Ggst.: ÖBB Infrastruktur AG, Streckenelektrifizierung, ÖBB-Strecke
Zeltweg - Pöls, km 0,411 - km 13,598 - Verhandlungsschrift

V e r h a n d l u n g s s c h r i f t

Der elektrotechnische Amtssachverständige, Herr DI Capellari, hat am 16.12.2024 folgende Stellungnahme abgegeben:

Abbildung 1: Vergleich Ausnutzungsgrad elektrische Felder bei einer 1-gleisigen Strecke und eines 3gleisigen Bereich

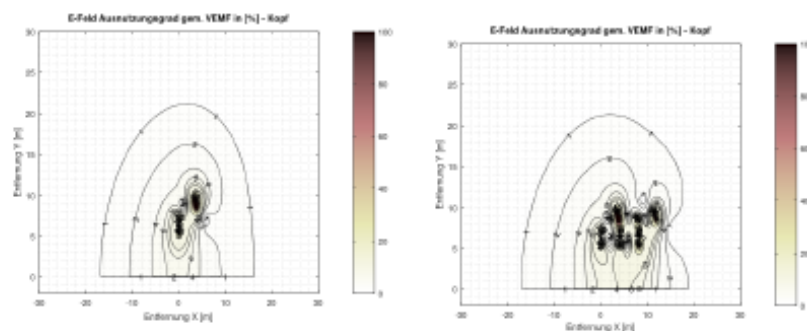
1. Für den Querschnitt Q0 wird um ergänzende Beantwortung gebeten, ob betreffend der Bahnsteige auf den Bahnhöfen Pöls und Fohnsdorf eventuell abweichende Schlussfolgerungen erforderlich sind oder nicht.

- a. **Magnetisches Feld:** Die hauptstromführenden Leiter (Bahnhofsumgehungsleitungen) sind in Bahnhöfen höher angeordnet als der Fahrdrat und das Trageil. Die näher an den Kundenbereich liegenden Leiter (Fahrdrat und Trageil) werden durch die Bahnhofsgruppen nur dann von einem Strom durchflossen, wenn ein Zug direkt am Bahnsteig vorbeifährt. Dieser Strom ist aber wesentlich geringer als der verwendete Strom. So hat z.B. ein Taurus TFZ eine maximale Stromaufnahme von ca. 400A (bei Geschwindigkeiten >200km/h)
Der Rückstrom teilt sich im Bahnhofsbereich auf mehrere Gleise auf, damit ist auch die Wirkung des magnetischen Feldes, verursacht durch die Ströme in den Schienen, geringer als auf der freien Strecke

- b. **Elektrische Felder:** Wie der Vergleich in Abbildung 1 zeigt, hat die kumulierende Wirkung der elektrischen Felder nur eine sehr geringe Auswirkung (Anstieg des Ausnutzungsgrades gem. VEMF von 8% auf 10% unter der Oberleitung in 2m Höhe). Damit kann dieser Effekt vernachlässigt werden

Abbildung 2: Zonenplan gemäß ÖVE R27-1 für Q1 aus ZePoe-EB-0100AL-40-8003-F00 (Abbildung 13)

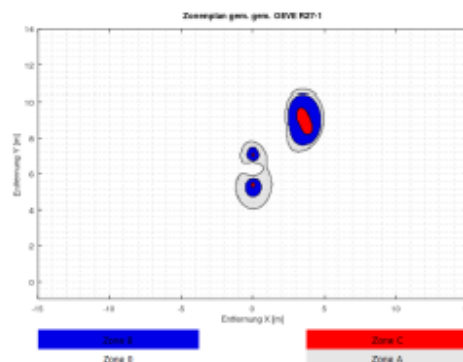
Für den **Querschnitt Q1** wird um Bestätigung gebeten, dass die Schlussfolgerungen auf sämtliche Übergänge entlang der Strecke übertragen werden können. Gelten die Festlegungen für sämtliche gesicherte Übergänge (Lichtzeichenanlage; Vollschrakenanlage) und für sämtliche nicht technisch gesicherte Querungen (Privatwege- oder öffentliche Fußwege)?

Für Eisenbahnbrücken und Durchlässe gilt, dass die zugänglichen Bereiche unter SOK liegen und damit in der Zone 0 liegen.

Abbildung 3: Detailausschnitt aus ZePoe-EB-0100AL-40-8003-F00 (Abbildung 14)

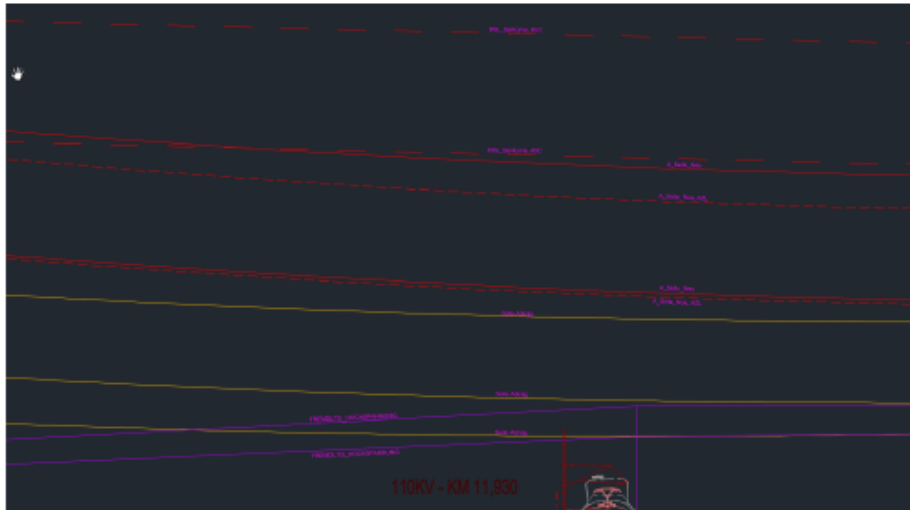
5. Für den Querschnitt Q2 wird um ergänzende Angaben zu den in der Übersichtskarte angeführten, farblich hervorgehobenen Anmerkungen gebeten:

Es handelt sich dabei um die Bezeichnungen der abzutragenden Leitungen und der anzuhebenden Leitungen (110kV). D.h. die Veränderung der Leiterseilhöhen.

Abbildung 4: Verlauf des magnetischen Feldes eine 30kV/50Hz Kabels

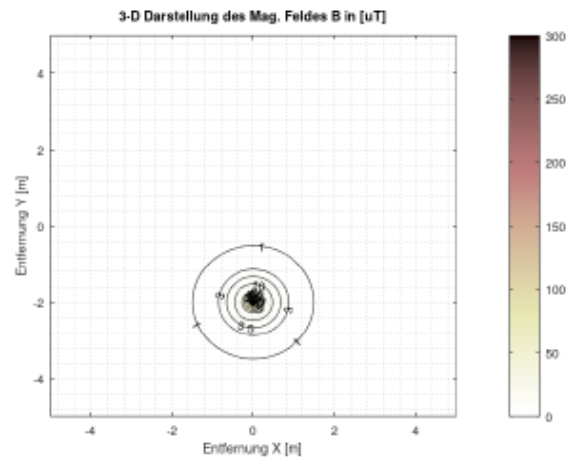
7. *30kV Querungen: Diese Querungen werden im vorliegenden EMV-Gutachten nicht behandelt. Zu diesen 30-kV-Querungen Querungen ist dem Plan jeweils folgende Anmerkung zu entnehmen: „Umbau erforderlich“*

In den Fällen 2 bis 4 ist eine gutachtliche Beurteilung erforderlich und das EMV-Gutachten entsprechend zu ergänzen.

Im Falle einer Verkabelung hat das in ca. 2m Tiefe liegende Kabel eine so geringe Auswirkung auf den Ausnutzungsgrad, dass dieses nicht berücksichtigt werden muss. Das magnetische Feld ist an der Erdoberfläche ca. 1/200 des Feldes auf der Kabeloberfläche und kleiner als $1\mu\text{T}$ (siehe [Abbildung 4](#))
